RESOLUCIÓN N° 002092 (24 SEP. 2024)

“Por la cual se resuelven unos recursos de reposición interpuestos en contra de la Resolución 1351 del 5 de julio de 2024 y se toman otras determinaciones”

Por medio de la Resolución 1351 del 5 de julio de 2024, esta Autoridad Nacional autorizó la modificación de la Licencia Ambiental otorgada mediante Resolución 1326 del 05 de agosto de 2020 (modificación 1 de la Licencia Ambiental del proyecto UPME 01 de 2013 (Soacha – Tequendama).

Figura 3 Coberturas Plaza de tendido 9

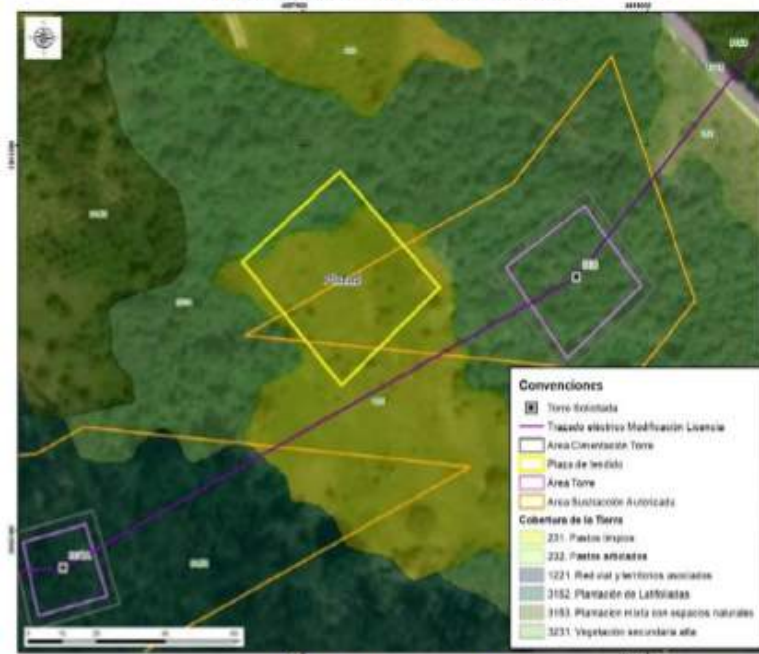
En consecuencia, el acceso Acc-307A-PT98 es necesario para acceder a la plaza con el fin de ejecutar las maniobras que hacen parte de la actividad del tendido. Con relación al argumento de ANLA de que el acceso se encuentra en un área no sustraída nos pronunciaremos más adelante en las consideraciones del acceso 307A-PT98.

En las siguientes figuras se presenta la cobertura actual de la plaza de tendido y el área donde se localiza:

Figura Cobertura Acc-306

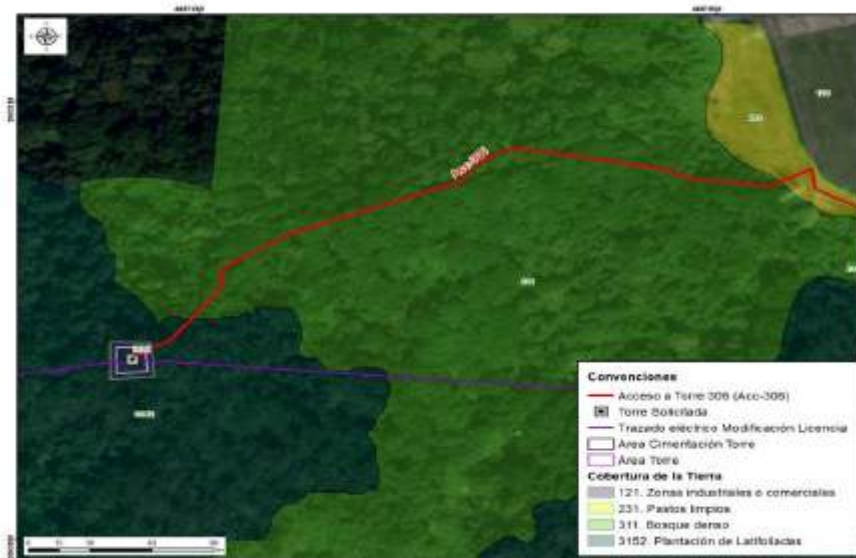
cobertura de bosque denso y de plantación latifoliadas que permite llegar al sitio de torre 306, tal y como se observa en las siguientes figuras.

Figura 12 Ingreso Acc-307 a torre 307

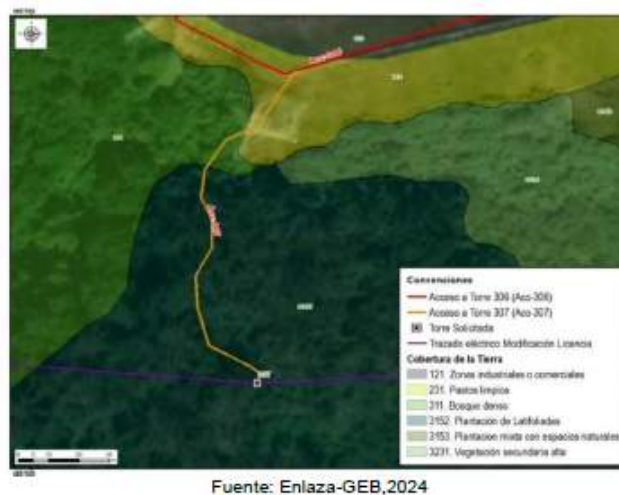
Para llegar al ingreso al acceso acc-307 se inicia en el carreteable privado de la subestación acc-306 por aproximadamente 110 m, el cual se ubica sobre una cobertura de zonas industriales o comerciales. Posteriormente, se continua sobre un camino con cobertura de pastos limpios, bordeando el cerramiento de la subestación por aproximadamente 300 m km hasta llegar al ingreso del acceso acc-307 correspondiente al sendero existente de cobertura de bosque denso y de plantación latifoliadas por aproximadamente 130.49 m hasta llegar al sitio de la torre 307, como se observa en las figuras 1

Respecto a la discrepancia entre lo mencionado en el capítulo 3 del complemento del EIA y lo presentado en el MAG sobre la rocería planteada, se aclara que no se realizarán actividades de mantenimiento tipo rocería, teniendo en cuenta las características mencionadas anteriormente, por lo tanto, la diferencia obedeció a un error involuntario.

Figura 30 Individuos autorizados aprovechamiento forestal torre 311

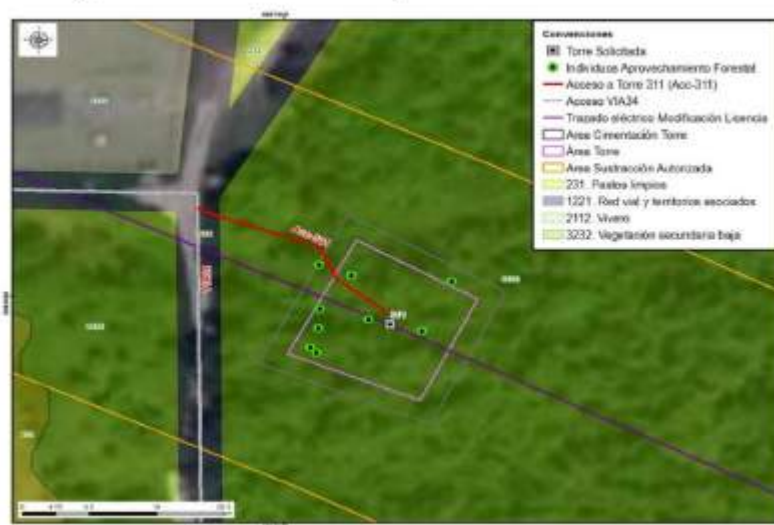
Respecto a lo mencionado por ANLA en sus argumentos en cuanto a la discrepancia entre lo evidenciado en la visita de evaluación y lo presentado en el MAG sobre la rocería planteada, se aclara que se realizarán actividades de mantenimiento tipo rocería, teniendo en cuenta las características mencionadas anteriormente y, por lo tanto, se considera que se presenta consistencia con lo reportado en el MAG. Al respecto, es pertinente aclarar que

Figura 34 Acc-312 en la zonificación y sub-zonificación del DMI

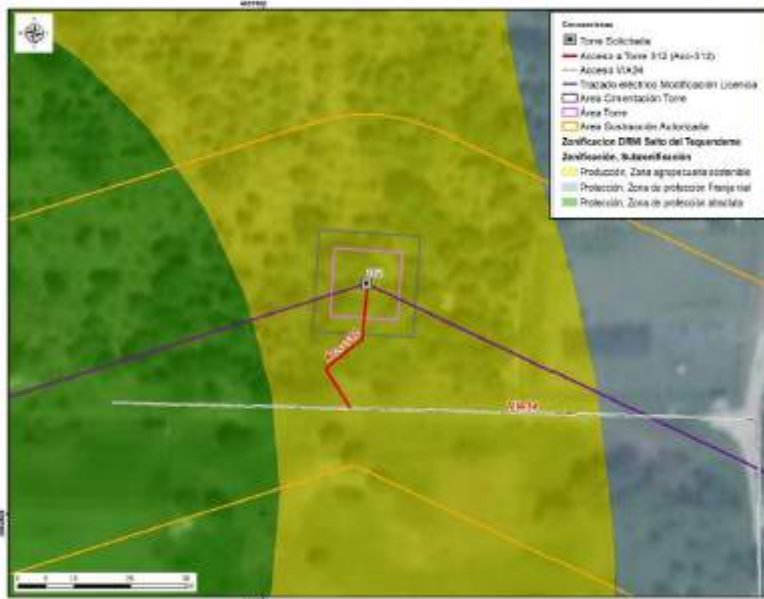
El camino/sendero ACC-312 se encuentra sobre cobertura de plantación mixta con espacios naturales, en el cual no es necesario tramitar el permiso de aprovechamiento forestal. Por el tipo de cobertura, tampoco se requieren actividades de mantenimiento tipo rocería, pues las características de la vegetación del acceso y el ingreso de los materiales y equipos para la construcción y montaje de la torre 312 se realizará de manera peatonal, como se menciona en la tabla 3-8 Descripción de accesos a sitios de torre del capítulo 3. Descripción del proyecto del complemento del EIA. Asimismo, la longitud es de aproximadamente 26.50m hasta el sitio de torre, razón por la cual, no se justifica un

Figura 1 Área de influencia total para el proyecto

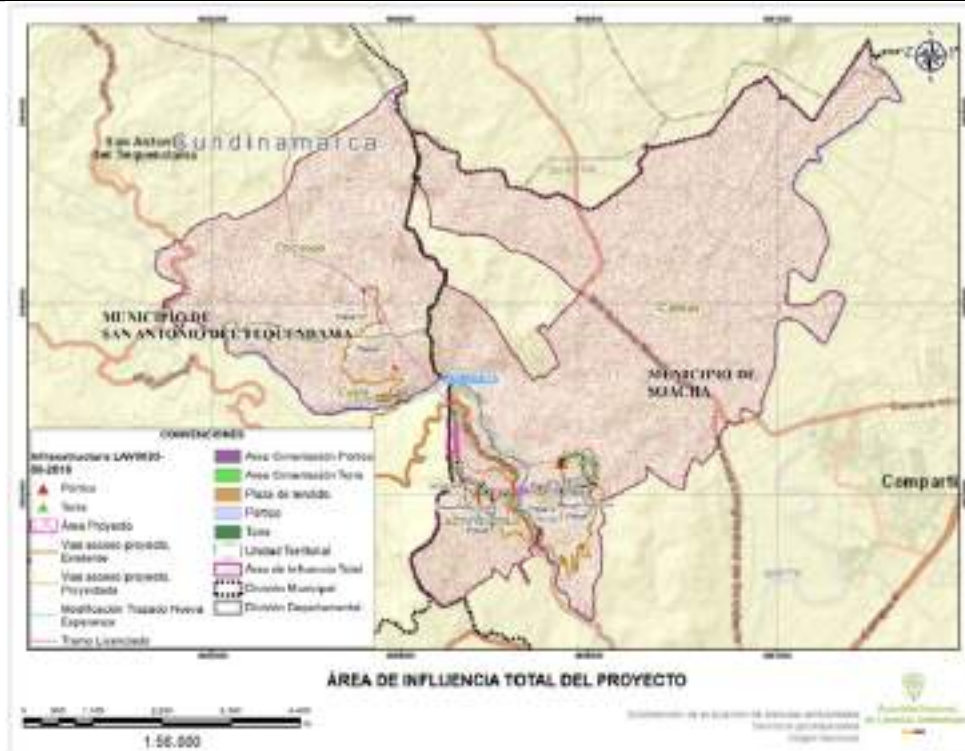
Frente a lo expuesto el Equipo Evaluador Ambiental de la ANLA, realizó la verificación de la información considerada en el concepto técnico 4703 del 05 de julio de 2024 que sirvió de sustento para emitir la Resolución 1351 del 5 de julio de 2024, en el cual señala que el área de influencia total del proyecto incorpora las Veredas San Francisco y Canoas en jurisdicción del municipio de Soacha; y veredas Cúcio y Chicaque en el municipio de San Antonio del Tequendama, como se presenta en la siguiente figura:
